改善箇所説明図

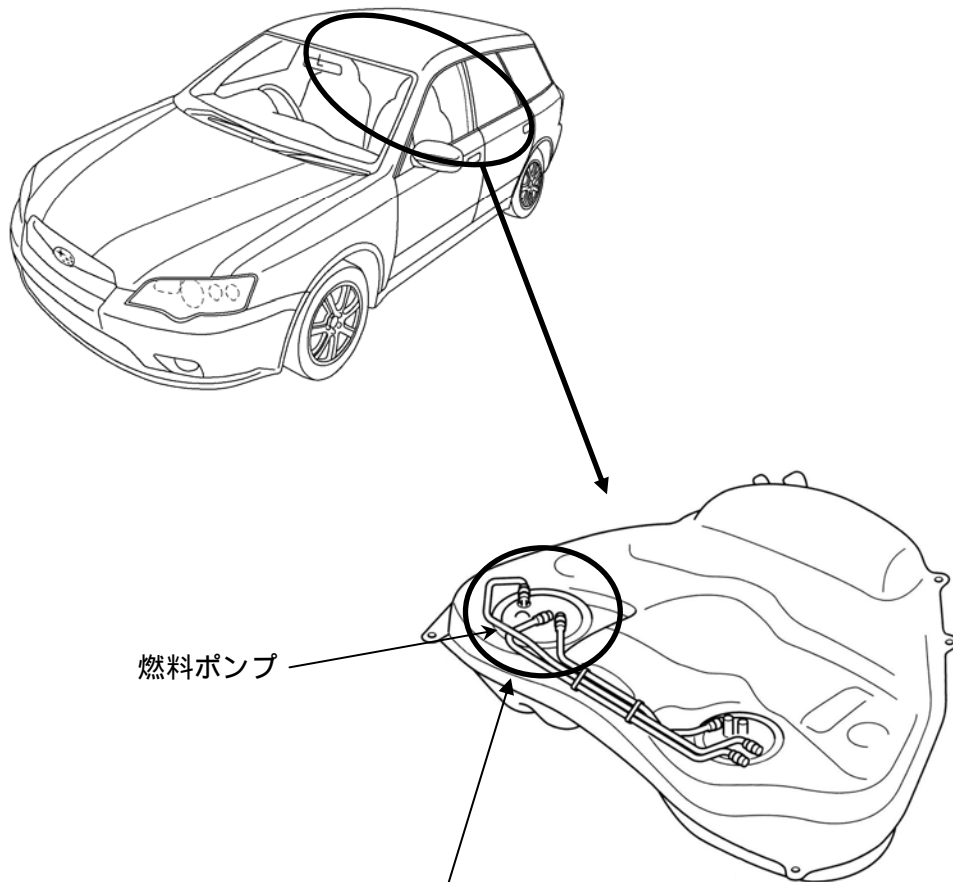
基準不適合発生箇所

燃料タンクにおいて、燃料ポンプ取付け部のパッキンの組付けが不適切なため、当該取付け部のシール性が不足しているものがある。そのため、燃料タンクを満タンにした場合、当該取付け部より燃料が漏れるおそれがある。

改善内容

全車両、パッキンを適切に組付けた燃料タンク一式と交換する。

識別

燃料タンクを車体に取り付けているボルトに白ペイントを塗布する。
